**Саморегулируемая организация Ассоциация
«Межрегиональный союз проектировщиков и архитекторов Сибири»
(СРО СПАС)**

Исх. № 319 от 18.10.2022

**Рекомендации
по обеспечению устойчивости и нормальной эксплуатации строящегося объекта:
школа-детский сад в п. Могзон Хилокского района Забайкальского края**

Рис. 1 Схема блокировки зданий объекта

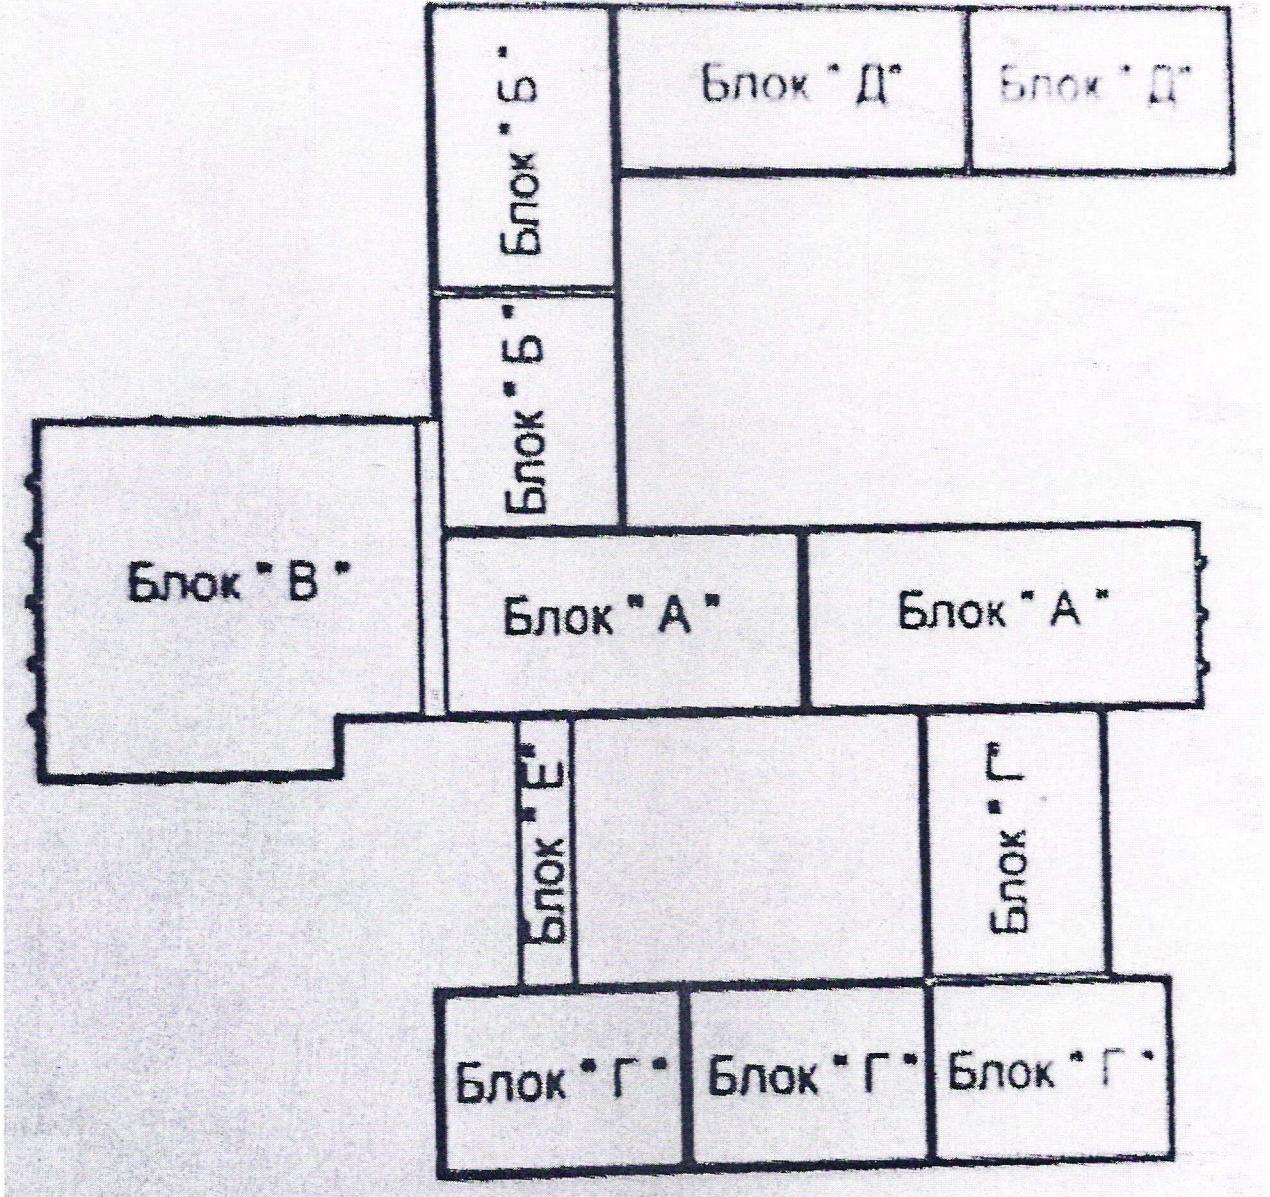
Здание школы-детского сада состоит из прямоугольных блоков в плане, блокированных между собой. Под всем зданием предусмотрен технический этаж высотой 2,5 м для размещения инженерных коммуникаций, узлов управления и приточных вентиляционных камер (рис. 1).

- расчет глубины оттаивания под блоком «В», имеющим ширину 39,0 м, вдвое превышающую ширину блоков «Г» и «Д», не выполнялся;

- глубина оттаивания под блоком «В» может быть в два раза больше расчетной глубины оттаивания по данным скважин № 4 и № 12*, расположенных под серединой блоков «Г» и «Д» и достигать ориентировочно 25-30 м, что вызовет недопустимые деформации блока «В» и может повлиять на устойчивость блоков «А» и «Б».

Рис. 2 Схема расположения скважин

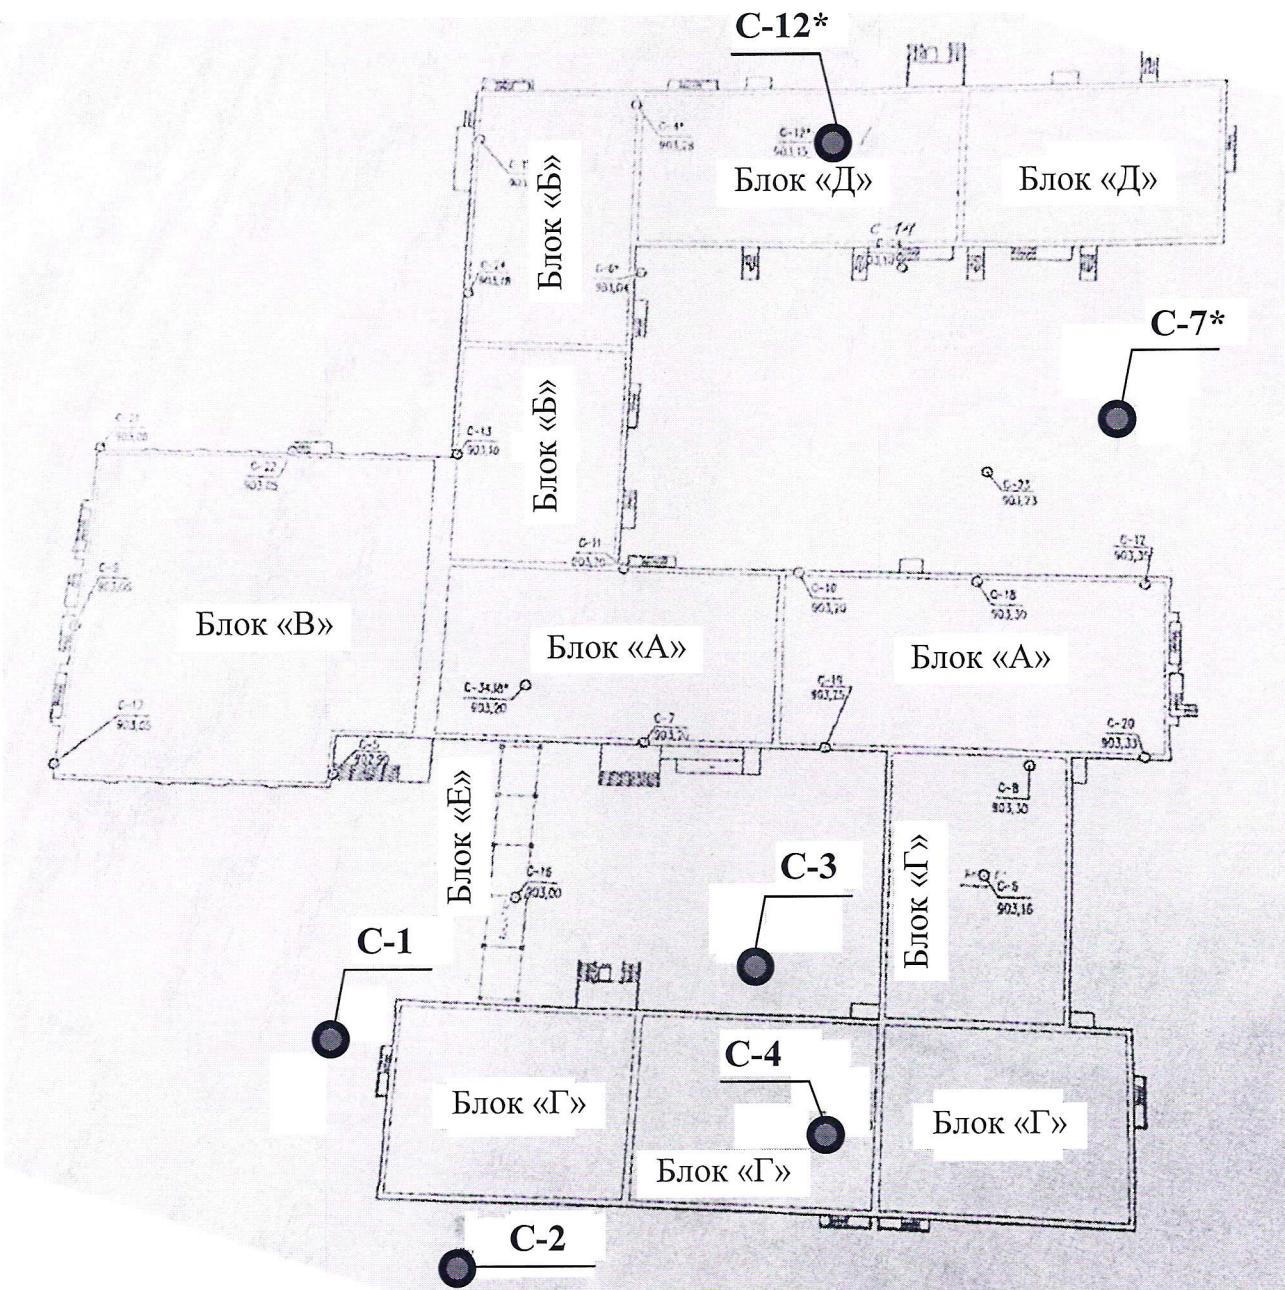
Анализ материалов расчета глубины оттаивания указывает на то, что из 26 скважин расчеты глубины оттаивания выполнены по данным 6 скважин, из которых только 2 (№№ 4, 12*) расположены в пределах габаритов блоков здания. Остальные скважины (№№ 1, 2, 3, 7) расположены за пределами габаритов блоков на расстоянии более 5 м (рис. 2).

Проектное решение по применению железобетонных свай длиной 16 м из расчета обеспечения устойчивости здания из условия сохранения вечномерзлого состояния грунтов основания, которые являются опорным слоем для свай, т.к. расчетная глубина оттаивания под зданием не превысит 12-15 м, признать достаточно обоснованным нельзя.

Расчетная глубина оттаивания 12-15 м принята при допущении аналогичности физико-механических свойств грунтов по данным всех скважин, вследствие чего расчеты выполнены всего по данным 6 скважин, из которых только две расположены в габаритах застройки блоков «Г» и «Д» (табл. 1).

Необходимо отметить, что отсутствие контрольных термометрических скважин, которые следовало бы устроить хотя бы под тремя блоками объекта для контроля за ходом оттаивания грунтов под зданием в процессе эксплуатации, указывает на невозможность практического контроля за ходом оттаивания вечномерзлых грунтов во время эксплуатации здания школы-детского сада.

Рис. 3 Технический этаж

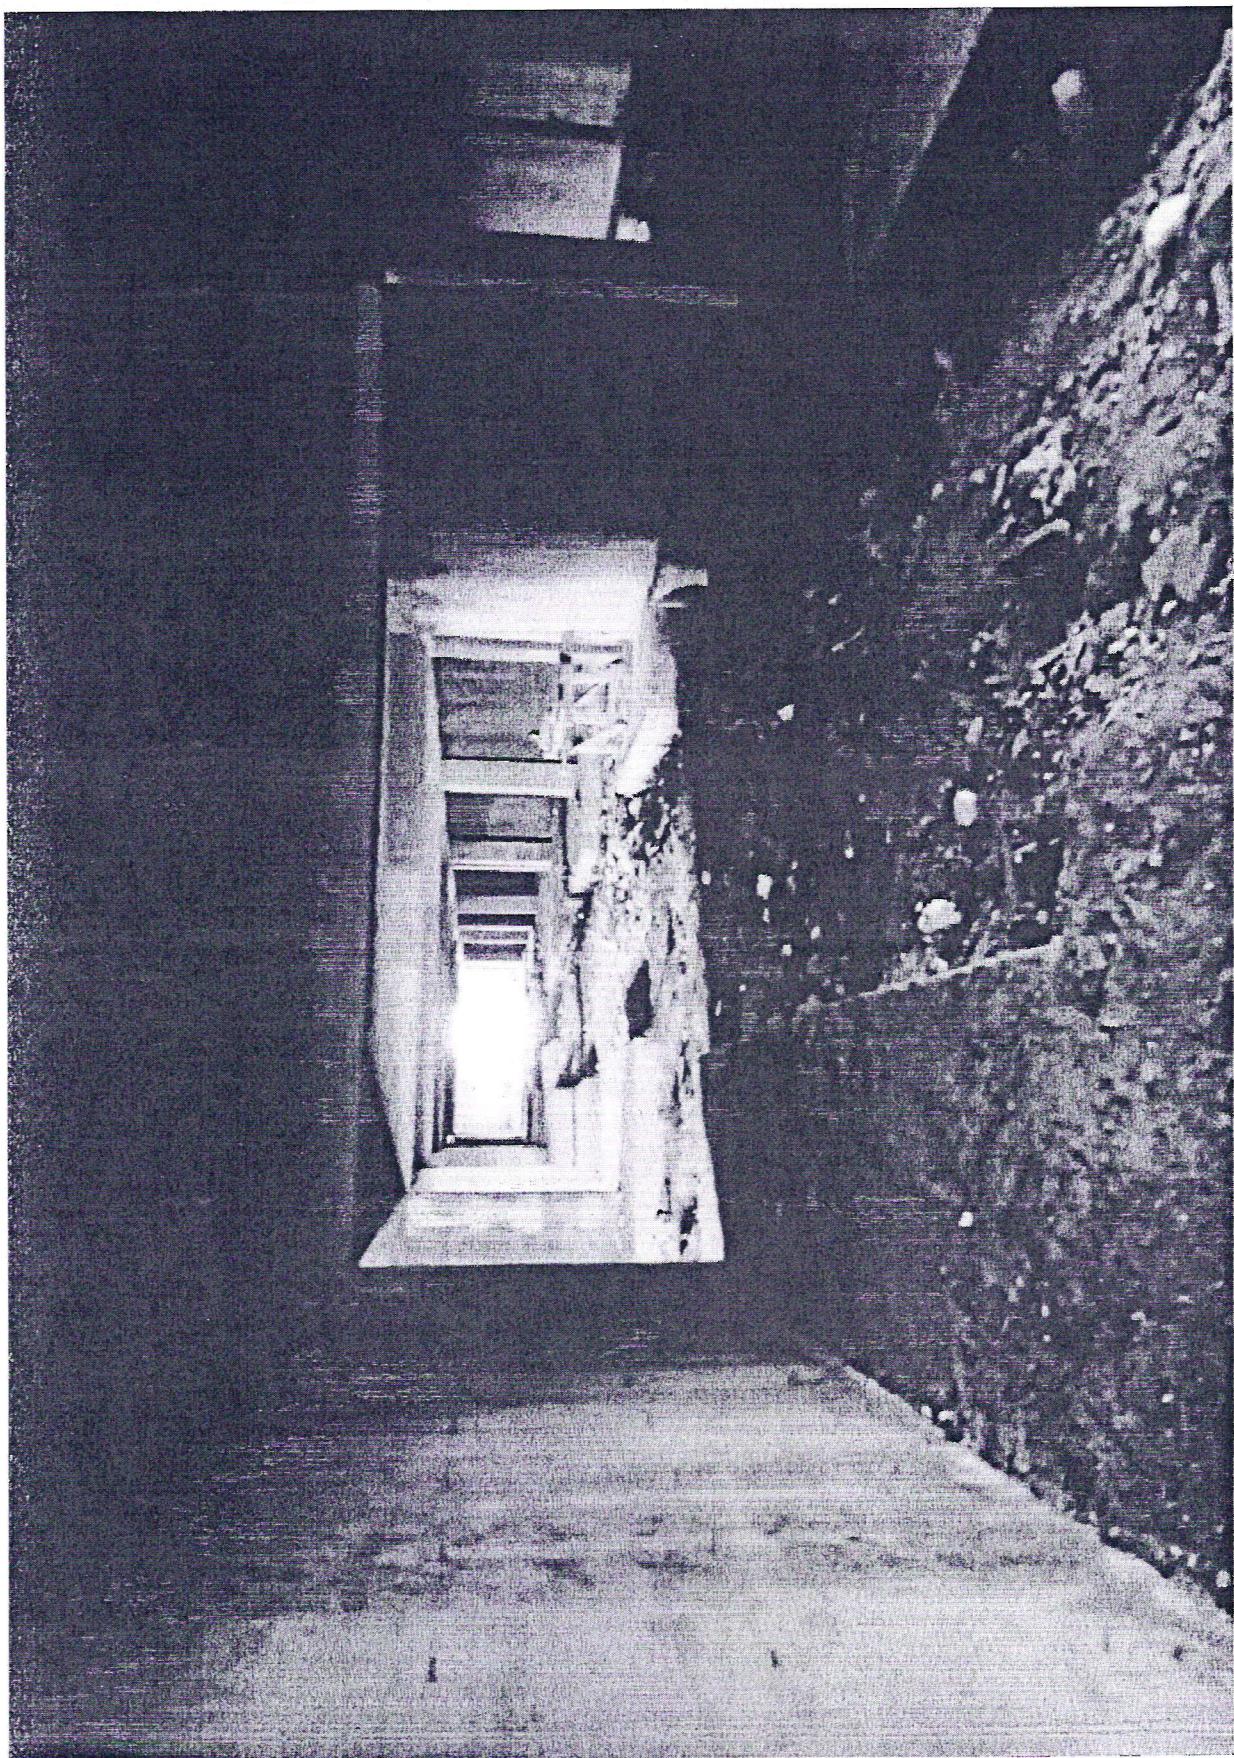
2. В процессе эксплуатации объекта могут нарушаться условия нормальной эксплуатации узлов управления и приточных вентиляционных камер, расположенных в техническом этаже, из-за осадок оттаивающего основания, при этом осадки могут составлять 0,31-0,64 м согласно расчетов ЗАО «Народное предприятие Читагражданпроект».

1. Изменить II принцип использования вечномерзлых грунтов в качестве основания, принятый в проекте, на I принцип – вечномерзлые грунты основания используются в мерзлом состоянии, сохраняя в процессе строительства и в течение всего периода эксплуатации школы-детского сада за счет устройства вентилируемого подполья с естественной вентиляцией.

Функцию вентилируемого подполья будет выполнять технический этаж (рис. 3), который имеется под всеми блоками здания за счет устройства продухов в стенах технического этажа.

2. Количество и размеры продухов следует определить на основании расчета модуля вентилирования «М» для условий естественного вентилирования по приложению «Д» СП 25.13330.2020. Продухи разместить в ограждающих наружных стенах подполья (технического этажа) на высоте 1,5 м от отмостки по периметру всех блоков здания и закрыть декоративными решетками. Ориентировочные размеры продуха 0,5(Н)х1,0 м.

3. Увеличить значение требуемого сопротивления теплопередачи R_o для перекрытий над вентилируемым подпольем (техническим этажом) на основании дополнительных расчетов, т.к. температура в техническом этаже (подполье) будет иметь отрицательное значение взамен положительной $+2^{\circ}\text{C}$ по проекту.

5. Инженерные тепловыделяющие коммуникации, размещенные в техническом этаже-подполье, должны быть теплоизолированы и подвешены к плитам перекрытия. Под трубопроводами следует предусмотреть подвесные лотки с присоединением их к ближайшему канализационному коллектору. Уклон лотков должен обеспечить быстрый отвод аварийных вод.
